API - Raffineria di Ancona

Relazione tecnica in risposta alla comunicazione MITE prot. 2023
del 11.01.2022

Il collettamento dei serbatoi di stoccaggio acque reflue al TAS

Milano, 8.2.2022

Figura 6 – tratto linea di collegamento di TK56/59, TK38/39 a TK336 e linea di invio da TK336 a TAS

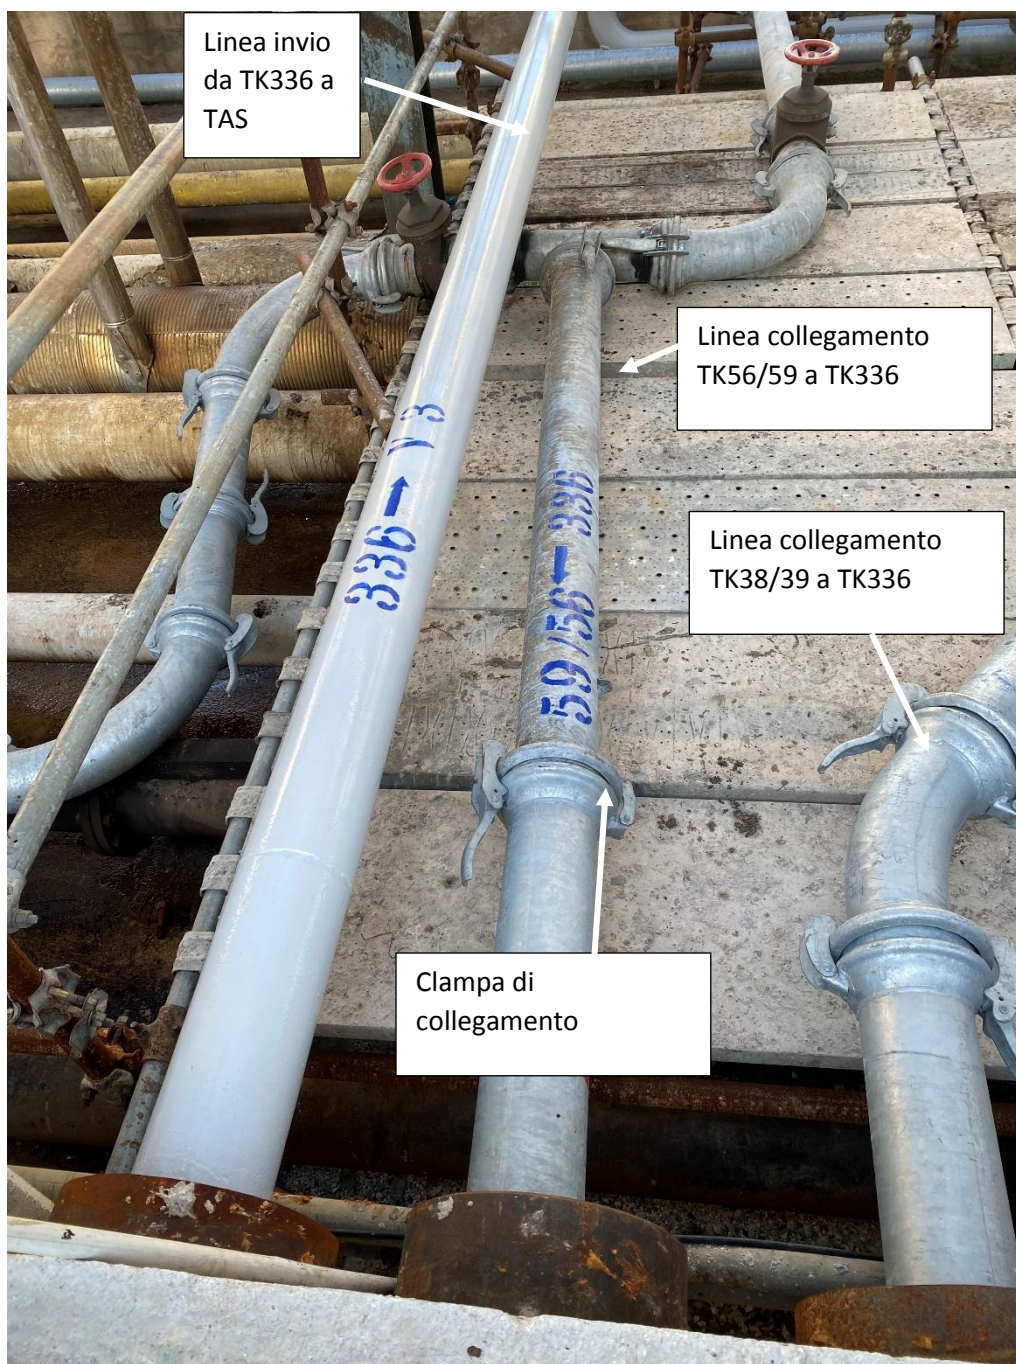
La fotografia riprodotta nella seguente **Figura 6** mostra un tratto delle linee di collegamento dei serbatoi TK56/59 e TK38/39 al TK336, e la linea di uscita dal TK336 verso l’impianto TAS, nel punto dove esiste l’attraversamento stradale in prossimità del bacino di contenimento dello stesso serbatoio TK336. Si nota che i collegamenti sono realizzati con tubazioni metalliche rigide connesse tra loro con sistemi clampati (visibili nella foto) o con flange di collegamento.

Per meglio comprendere la questione, è opportuno analizzare i collegamenti in questione. Come già detto, i collegamenti dei diversi serbatoi di stoccaggio acqua sono stati effettuati con tubazioni rigide con connessioni clampate e flangiate, con la sola eccezione di alcune brevi connessioni che sono state realizzate utilizzando piccoli tratti di tubazione flessibile.

Figura 7 – tratto linea di collegamento di TK56/59, TK38/39 a TK336 e linea di invio da TK336 a TAS

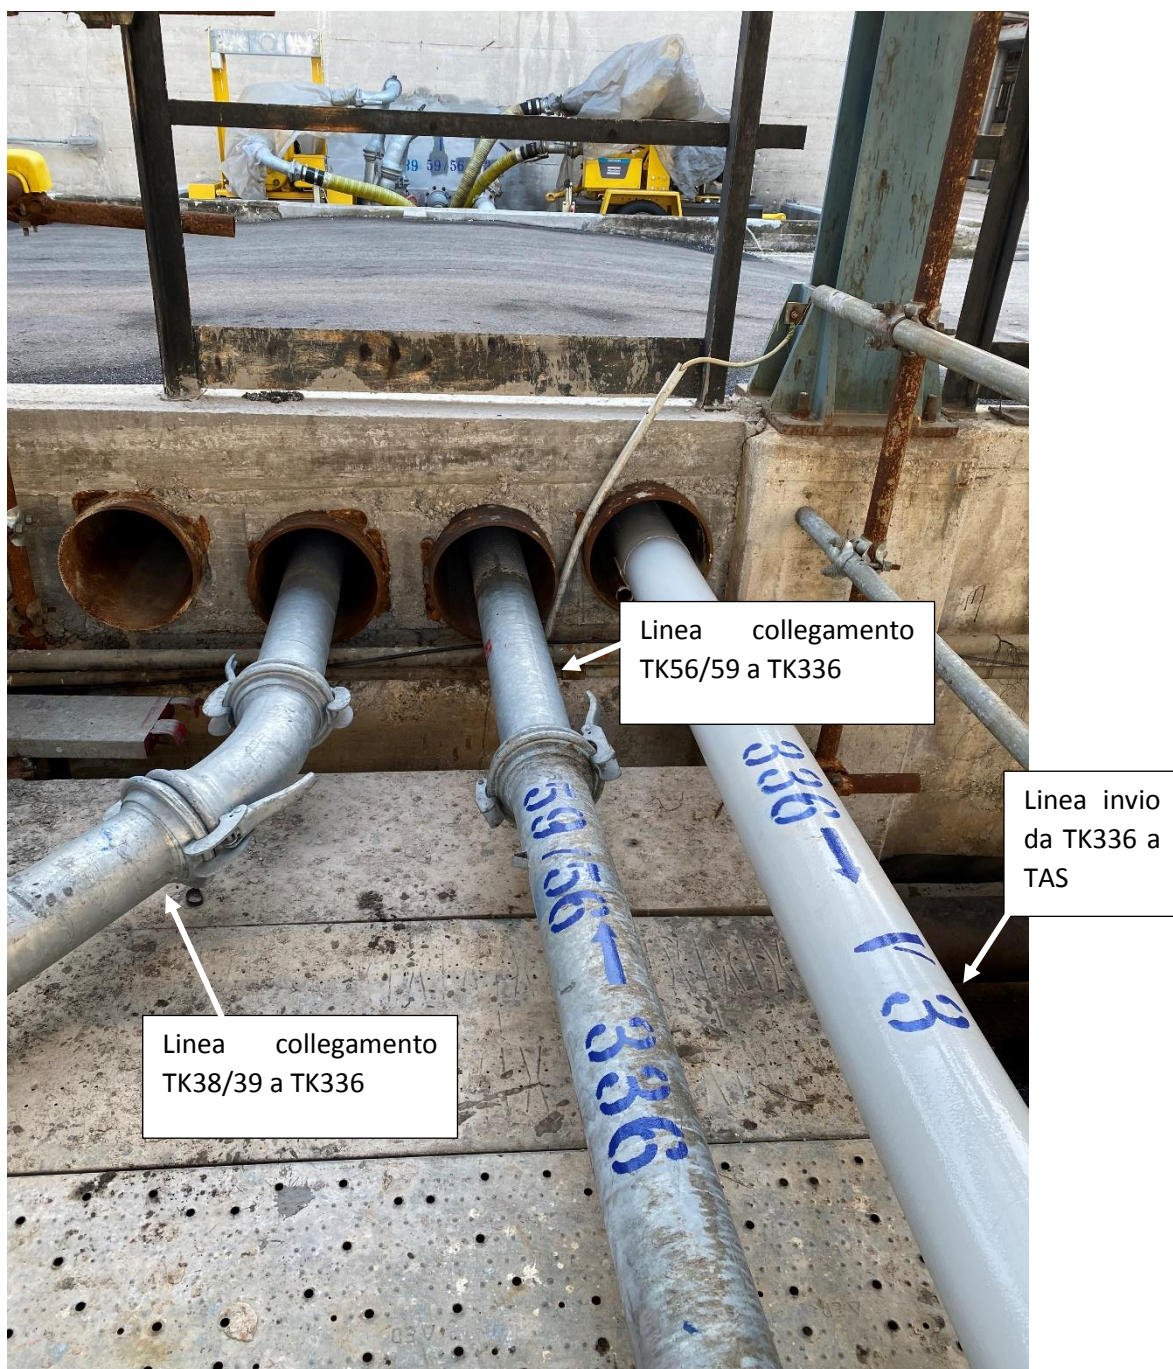
Gli stessi tratti di linea, da diversa prospettiva, sono mostrati nella **Figura 7**, in cui si vede sullo sfondo il bacino di contenimento del serbatoio TK336 e le pompe di movimentazione.

Figura 8 - pompe asservite alle linee di collegamento di TK336 con TK38/39 (a sinistra) e TK56/59 (a destra)

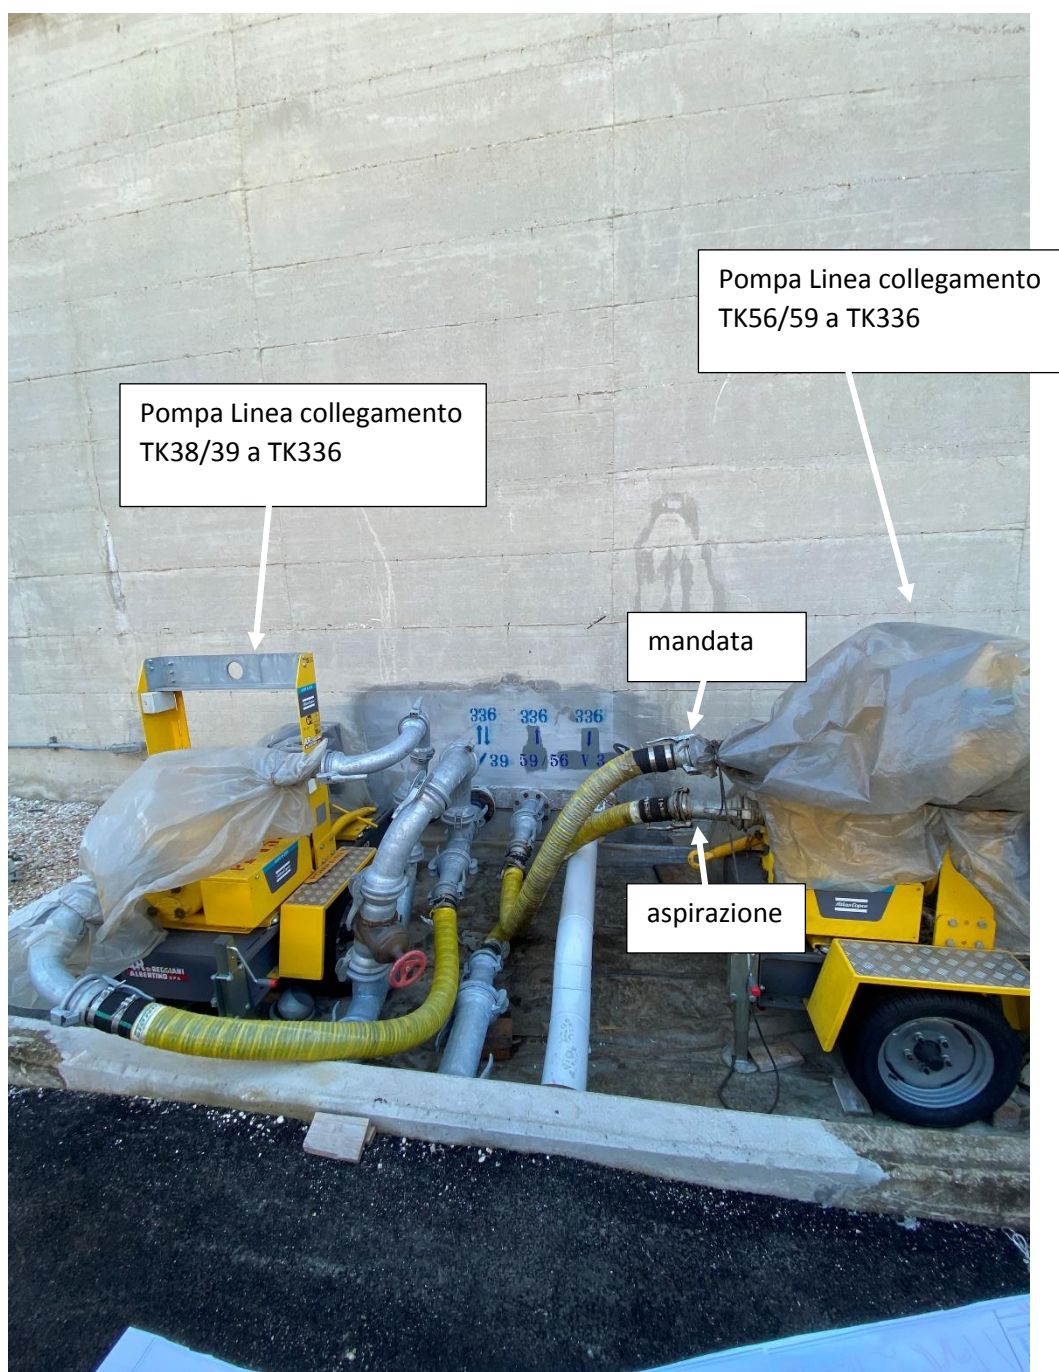
In particolare la pompa a sinistra nella foto di Figura 8 (linea di collegamento del TK336 con TK38/39) presenta il solo collegamento della aspirazione della pompa con tubazione flessibile, mentre nel caso della pompa a servizio della linea di collegamento tra TK336 con TK56/59 il collegamento con tubazione flessibile è realizzato sia sulla mandata della pompa, sia sulla aspirazione.

I collegamenti flessibili visibili in corrispondenza della pompa della linea TK56/59 (a destra nella Figura 8) sono appunto quelli che hanno dato origine ai rilievi di ISPRA, che ha ritenuto detti collegamenti “mobili” e quindi non di tipo “stabile”, come sarebbe previsto dall’art. 74 comma 1 lettera ff) del D.Lgs. 152/2006 per la definizione di scarico:

- la ragione per cui è stato realizzato un breve collegamento di tipo flessibile e non rigido nel caso della pompa connessa con la linea TK56/59 è meramente tecnica: infatti, come si può vedere dalle foto, la pompa è posta in luogo relativamente ristretto con connessioni alla linea molto articolate da realizzarsi in spazi estremamente ridotti. Realizzare un collegamento del genere con una tubazione rigida avrebbe comportato una elevata complessità realizzativa, senza alcun vantaggio tecnico;

- la tubazione flessibile, in materiale non metallico, garantisce comunque elevata affidabilità anche in relazione alla tenuta della linea stessa; in ogni caso, è situata in posizione ben visibile e quindi eventuali perdite possono essere prontamente individuate;

Figura 9 – schema collegamenti di TK56/59, TK38/39 a TK336 e linea di invio da TK336 a TAS

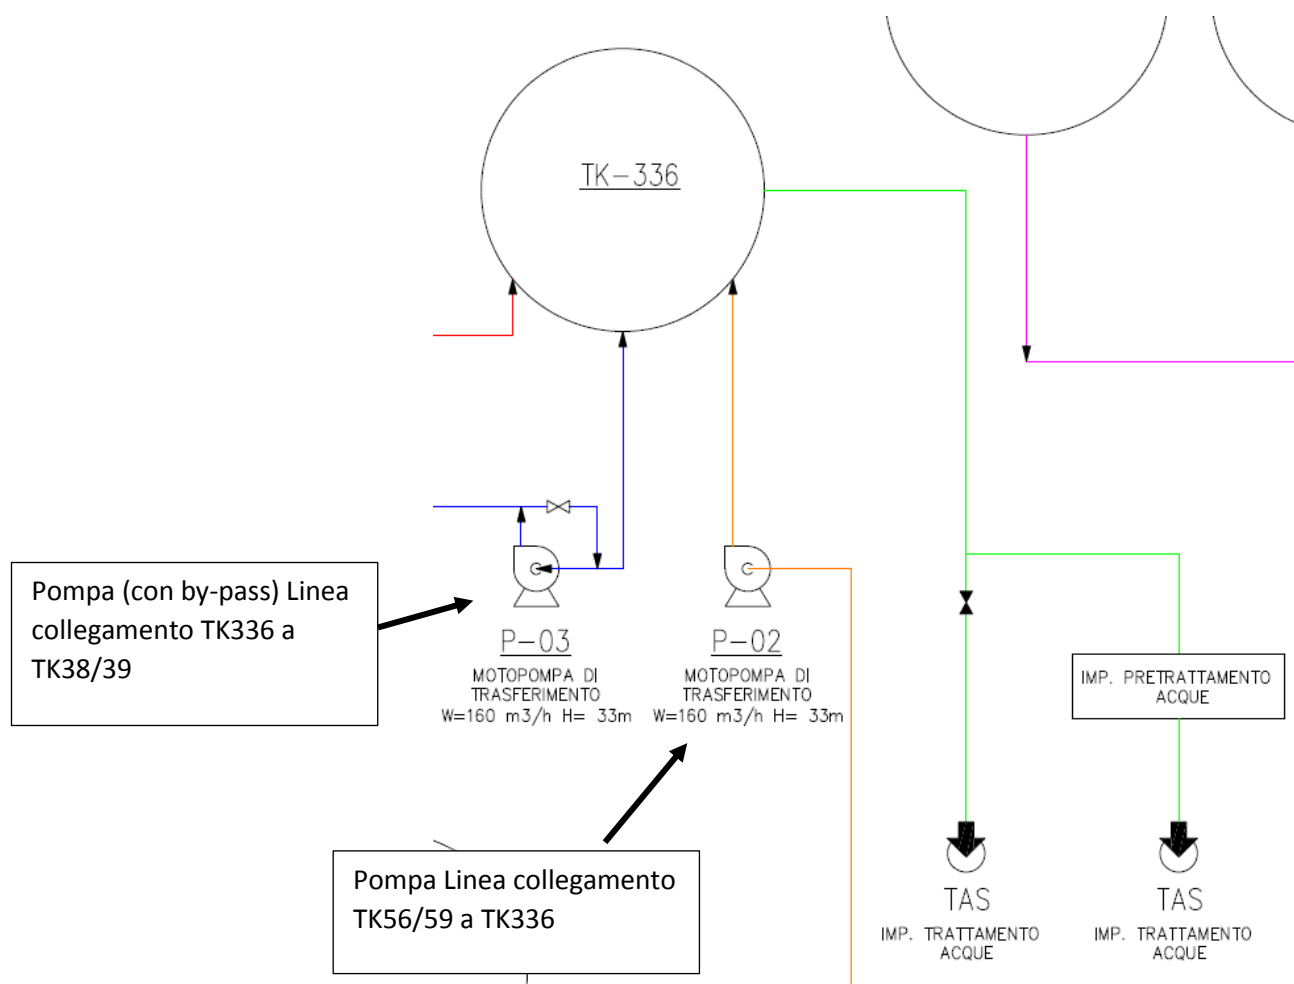
Nella seguente **Figura 9** si mostra lo schema di collegamento delle pompe e delle linee visibile nelle figure 7 e 8 (lo schema è un particolare della figura 4).

Dato che la linea di collegamento del TK336 con i serbatoi TK38/39 è bidirezionale (invii da TK336 a TK38/39 e viceversa), su detta linea insistono 2 diverse pompe, una per ciascuna direzione. La pompa di sinistra di Figura 8 è una delle due pompe installate, mentre la seconda pompa è visibile in **Figura 10**. Le pompe sono dotate di by-pass (contrariamente alle pompe che insistono sulla linea ove il flusso avviene in una sola direzione) per consentire il flusso nelle 2 direzioni.
